当社リエゾンのERCプラント内配置

変更内容

EALの見直し(1F,2FのSFP水位)

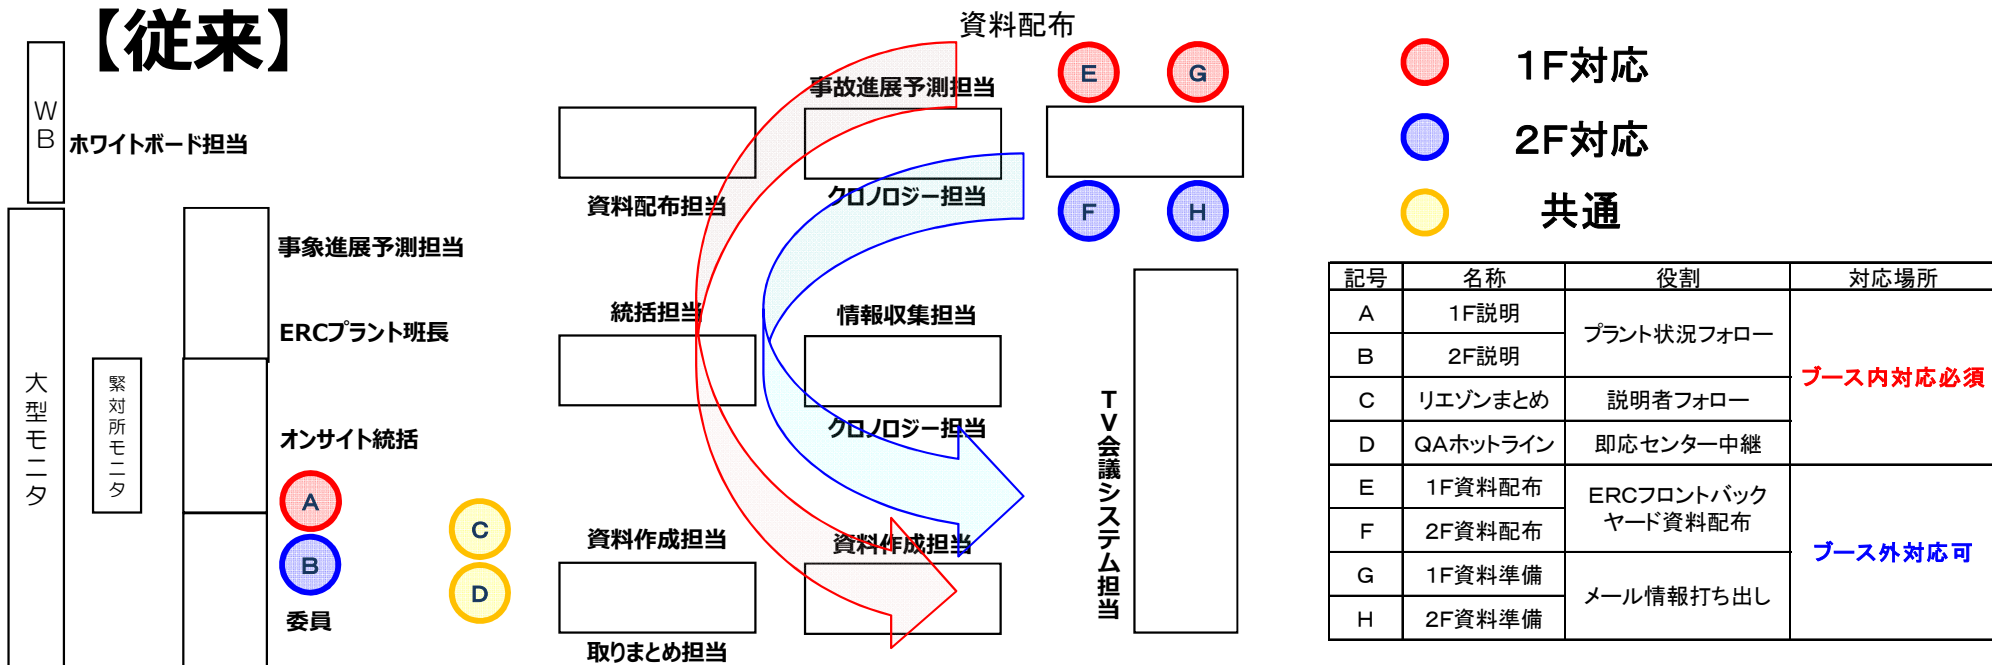
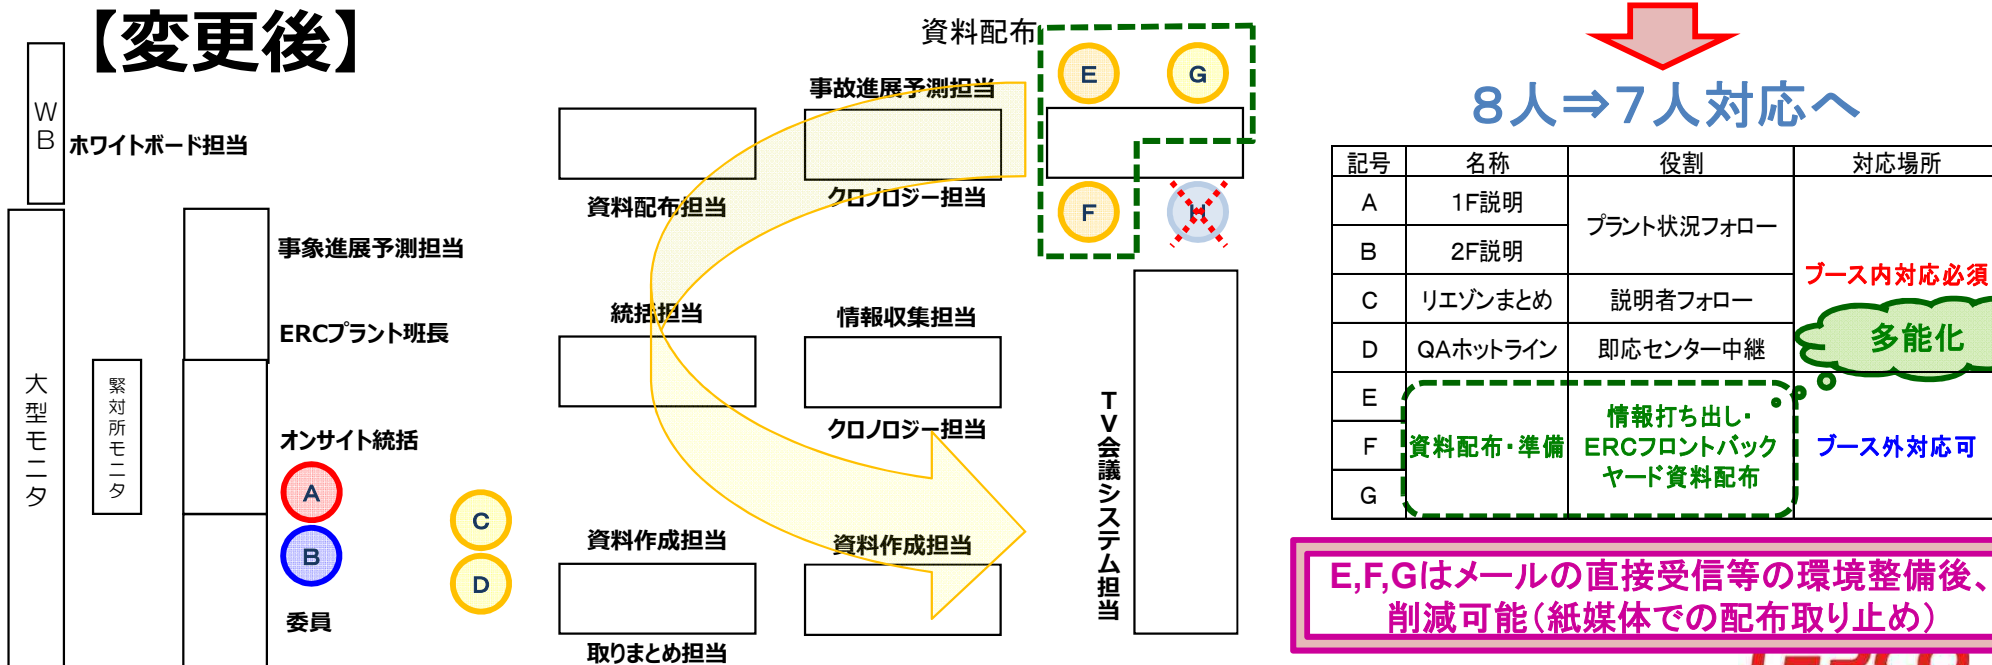
【従来】

【変更後】

1F,2FのSFP水位に関するEAL基準

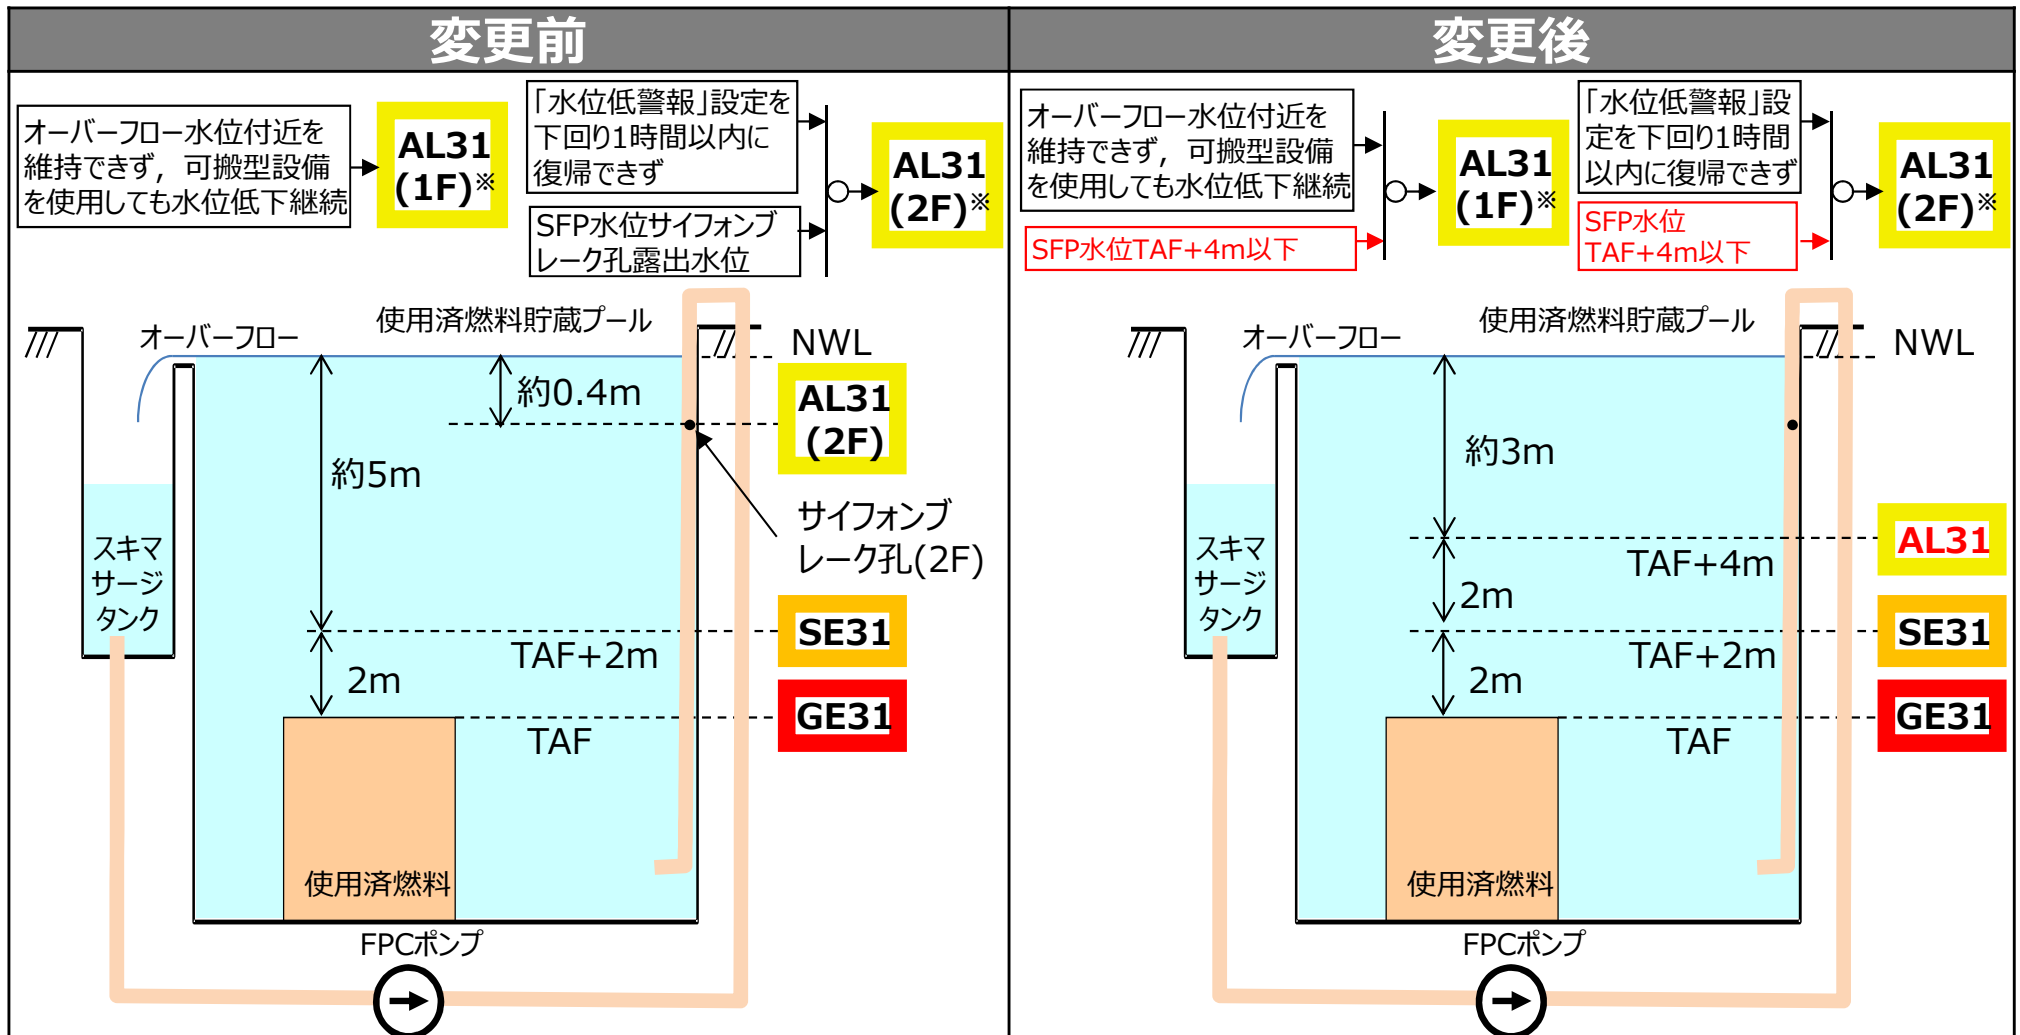
- 1F,2FのAL31の基準については、現在の基準をベースにSFP水位がTAF+4m以下に達した場合は、継続時間無しで該当する運用に変更

SFP水位がTAF+4mまで低下 (仮設水位計当該水位No.6露出)

EAL番号	AL31	BWR
EAL略称	使用済燃料貯蔵槽の冷却機能喪失のおそれ	
EAL	使用済燃料貯蔵槽の水位を維持できないこと、又は当該貯蔵槽の水位が一定時間以上測定できないこと。(※1)	
事業者解釈	<p>(1)「水位を維持できないとき」とは、使用済燃料貯蔵プールの水位が漏えい又は蒸発などにより「水位低警報」設定水位を下回り、可搬型を含む全ての設備による水補給を行っても1時間以内に水位が復帰できない状態、又は照射済燃料集合体の頂部から上方4メートルとなる数値を検知した状態をいう。 照射済燃料集合体の頂部から上方4メートルとなる水位とは水位計の接点No. 6が露出した状態をいう。</p> <p>(2)「水位を一定時間以上測定できないとき」とは、使用済燃料貯蔵プールの水位計、監視カメラ等により液面の位置が確認できない状態が24時間以上継続した場合をいう。</p>
